Byggherre Felles Særmøte for endoskopi, skopvask, rengjøringsenhet NRH		
Dato/tid: 01 des 2023 9:00	Lokasjon: Forskningsparken, møterom Aqu	
Ansvarlig Thea Ekren Koren	Klassifiseringskode	
Beskrivelse Hei, vi ble enige i forberedelsesmøtet om å ha særmøte for rengjøringsenheten endoskopi NRH med ett møte før sommer og to møter etter sommer. Vi gjennomfører møtet i Forskningsparken, Nye OUS avklarer deltakere fra OUS.	Neste møte i serien	
Agenda		
001 <input type="checkbox"/>	Velkommen og presentasjon av deltakere Agenda 1. Velkommen og presentasjon av deltakere 2. Gjennomgang av tidligere aksjoner og presentasjon av justert løsning 3. Gruppen svarer ut omforent spørsmålene som er gitt i vedlagt excelark, obs. det er flere arkfaner i dokumentet som dere må gjennomgå og svare ut. 4. Oppsummering og veien videre 5. Evt. Deltakere i særmøte regjørinsenhet endoskopi NRH_231201.JPG	
002 <input type="checkbox"/>	Gjennomgang av tidligere aksjoner og presentasjon av justert løsning Det er utarbeidet en ny løsning for arealet til rengjøringsenheten for fleksible skop NRH som er utsendt gruppen i forkant av møtet og gjennomgås i dag. Gruppen mener ny løsning er god og ivaretar flyt og funksjo

04 des 2023

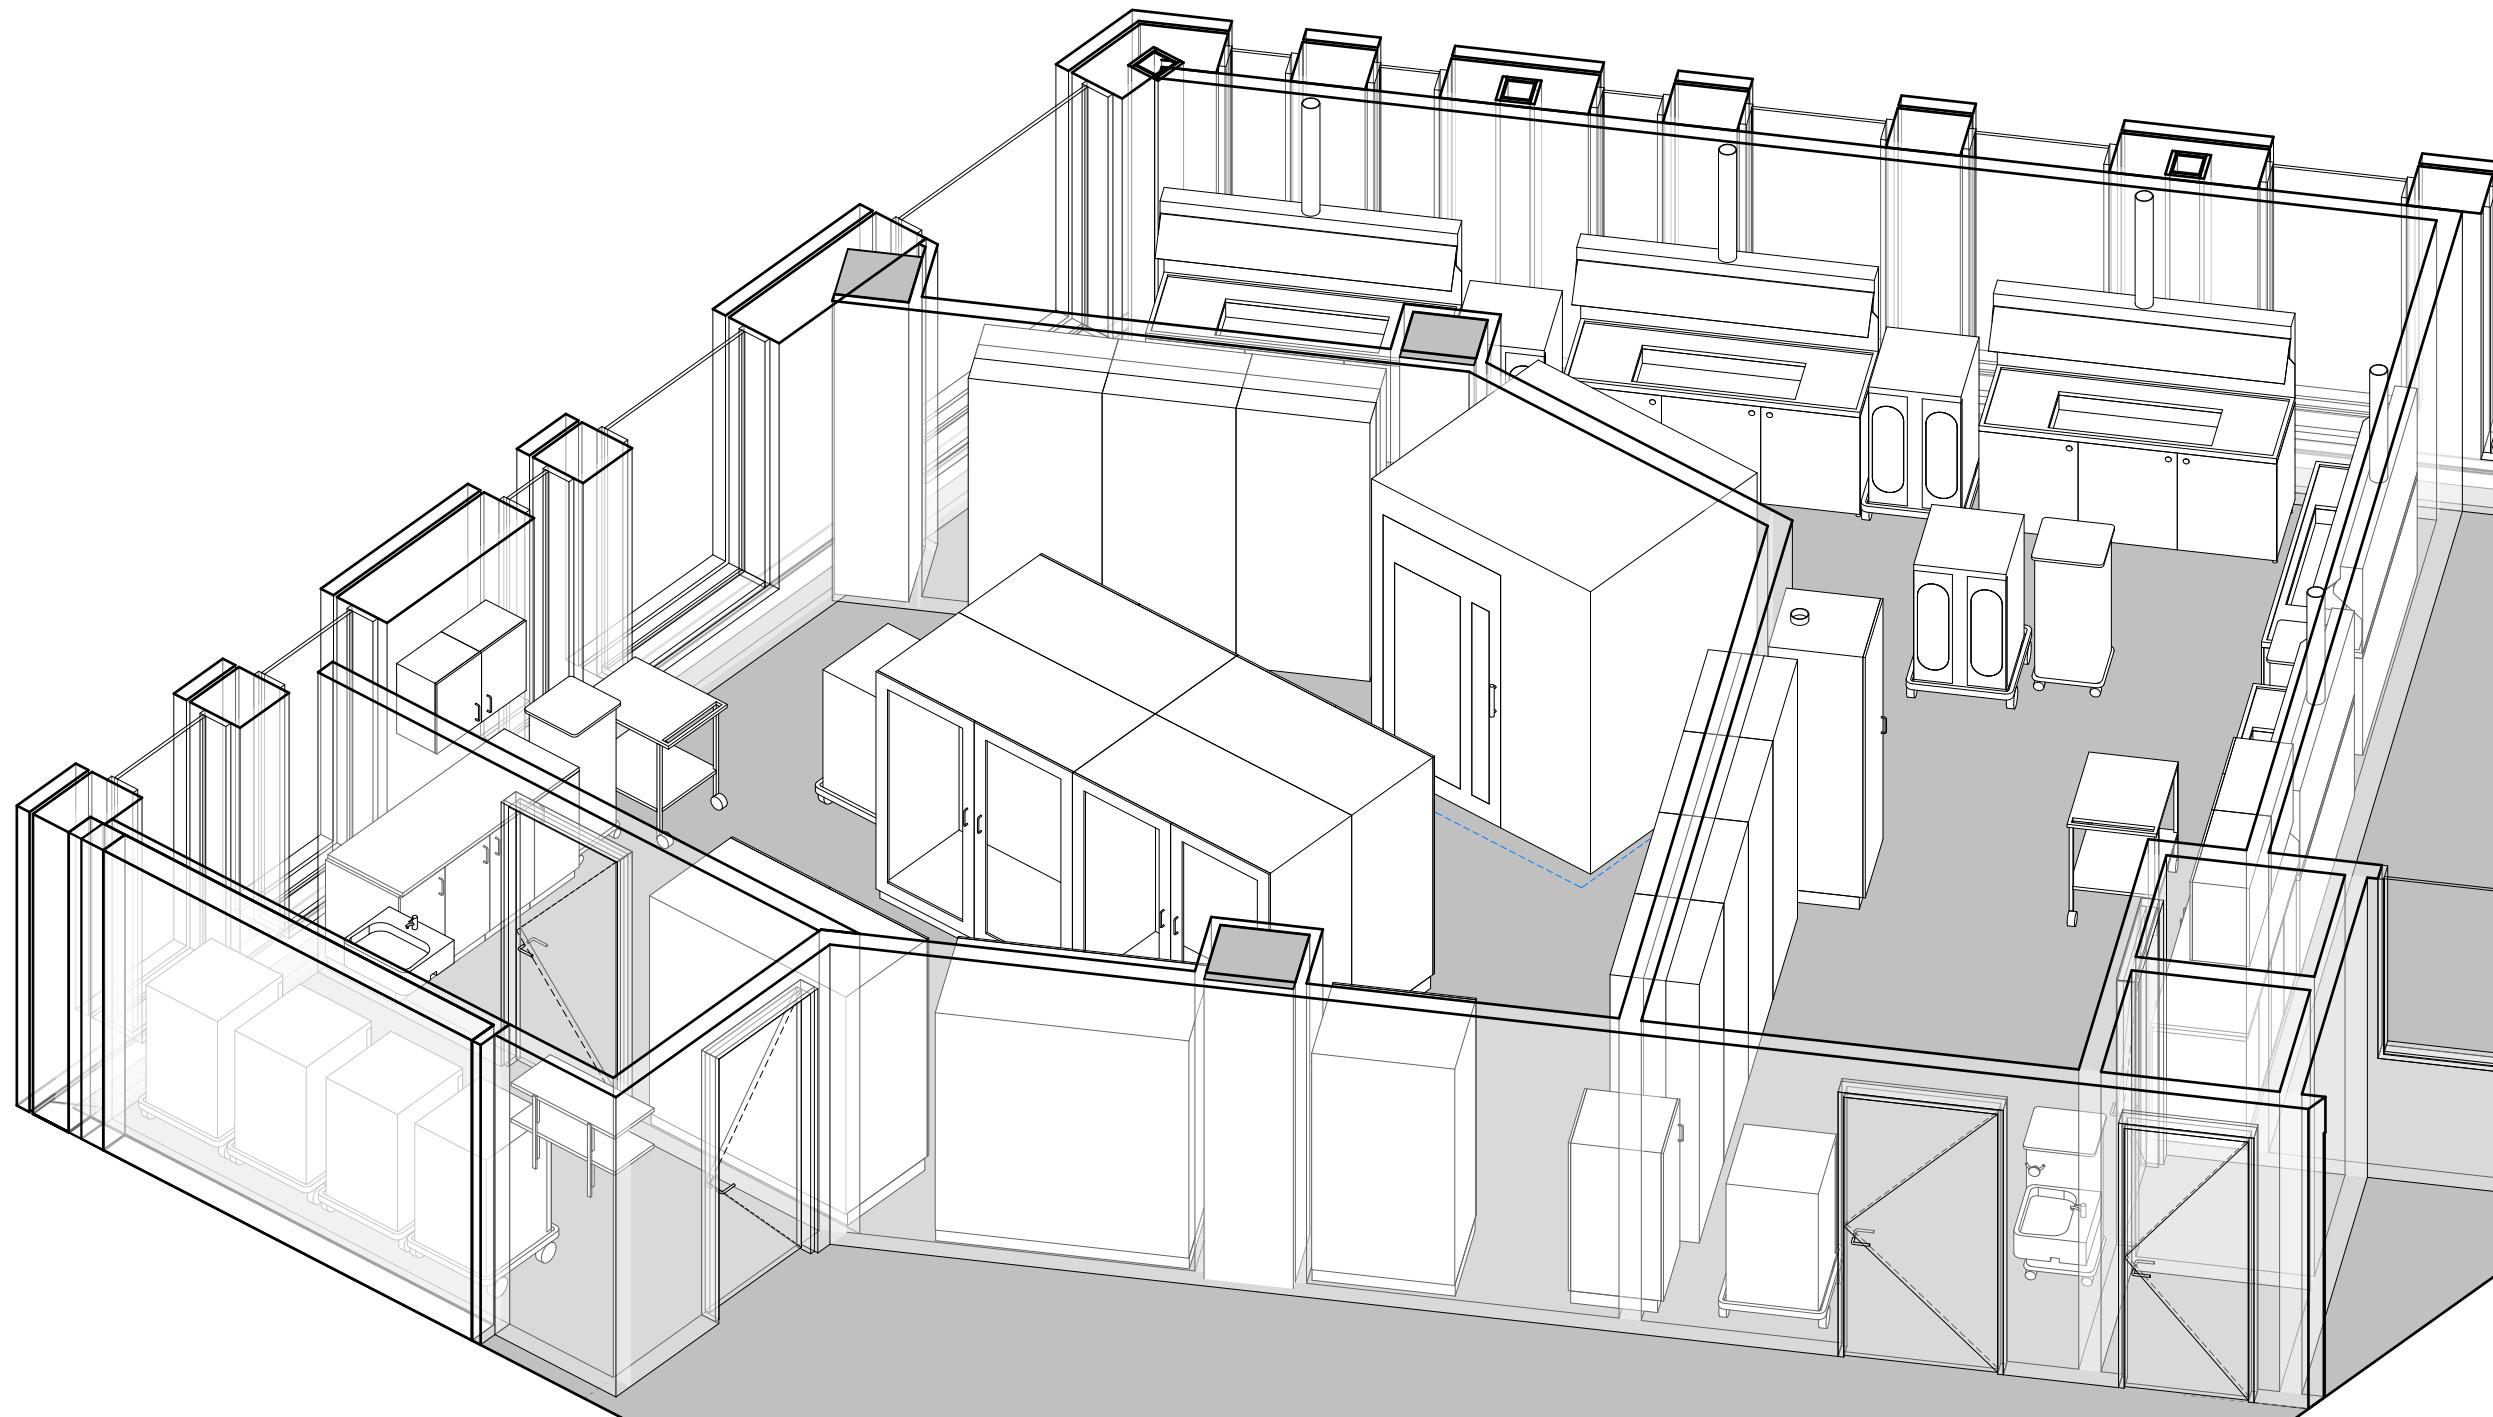
Generell spørsmål om dørene og om gruppen ønsker automatiske døråpnere. De vil helst ha mulighet for begge deler slik at mennesker kan passere, men man må ha mulighet for å kjøre vogn gjennom. PO undersøker hva som finnes. Vet ikke om det finnes, og man må være obs da på dørtynge og potensiale for å ødelegge automatikken.

Finnes det en automatisk dør som ikke er for tung til å kunne brukes også manuelt og som har god levetid?

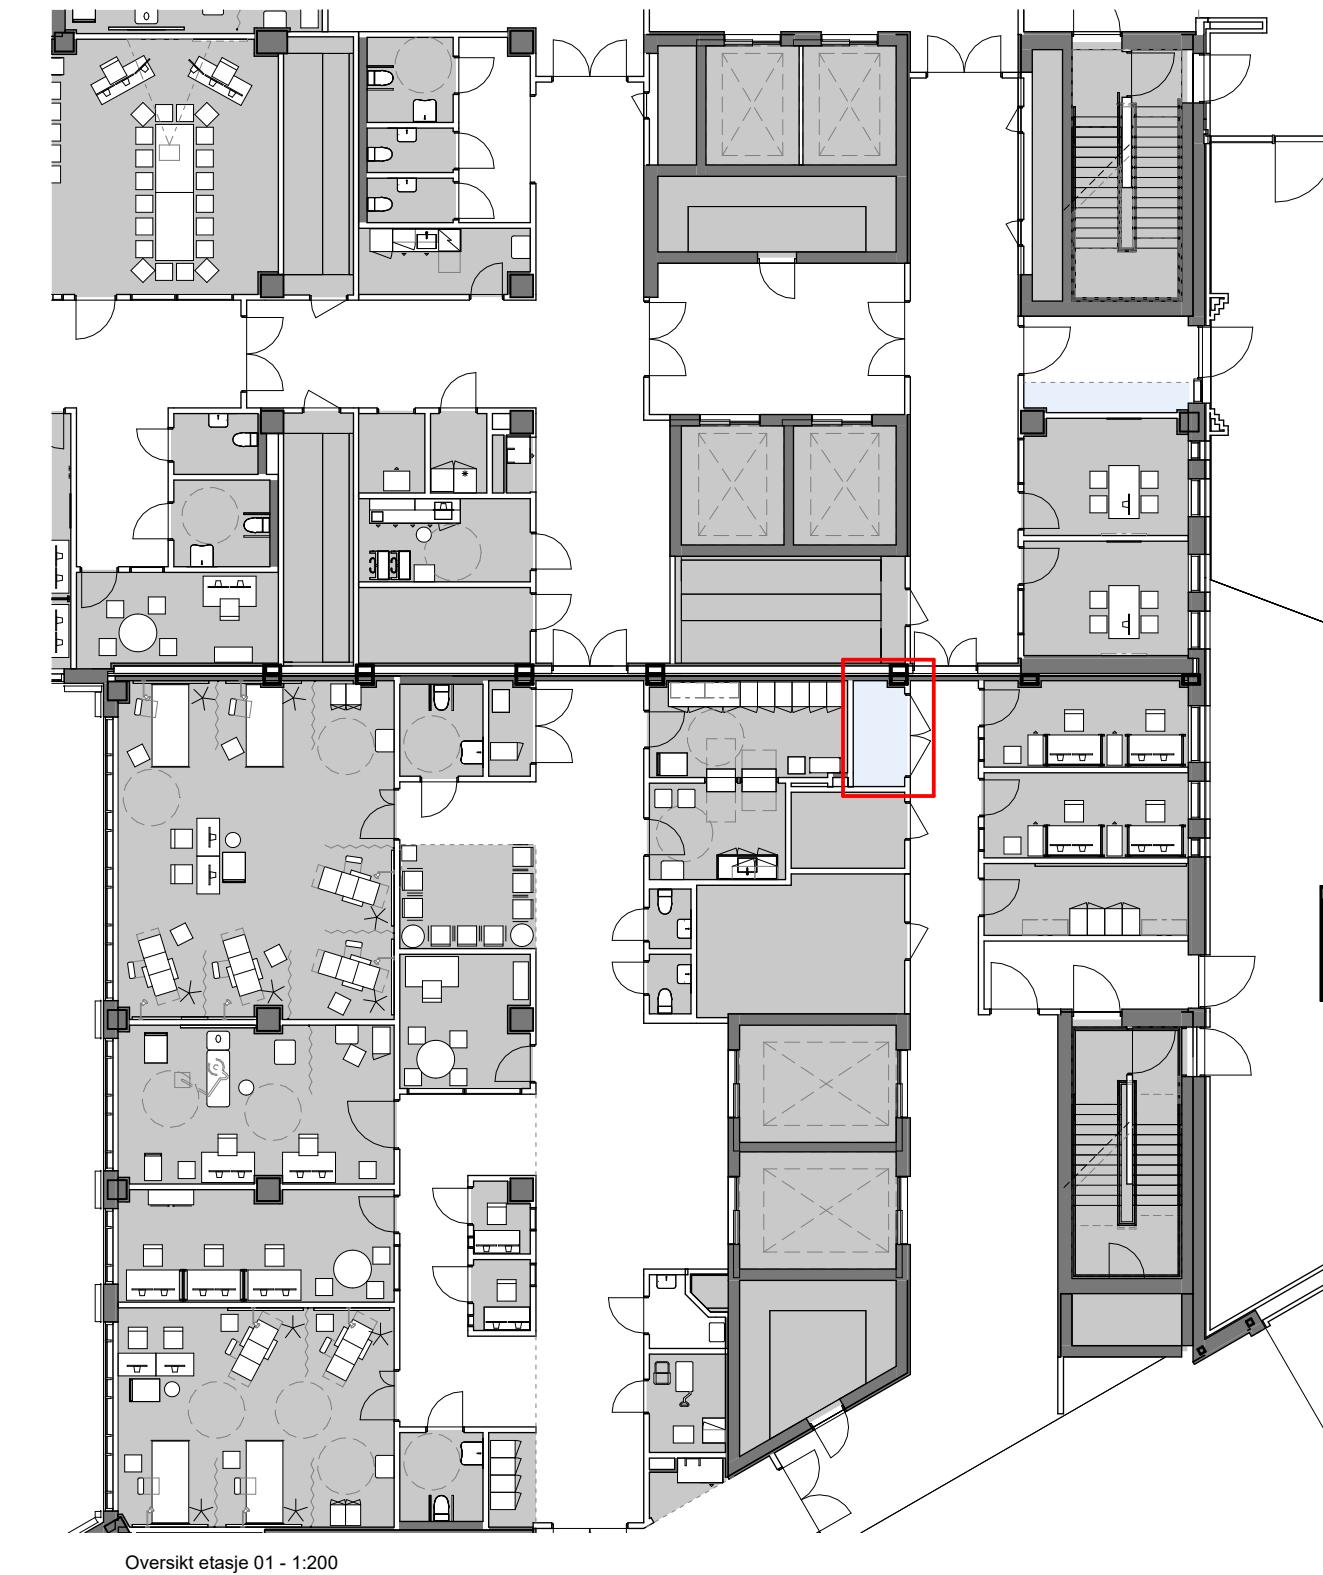
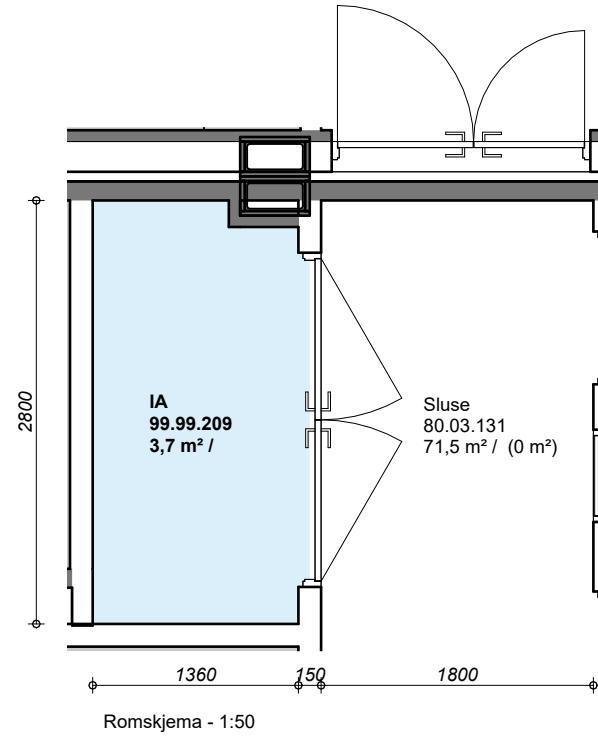
Dette er område J4, i plan 01, der vi mener at såpedoseanlegget kan innplasseres hensiktsmessig
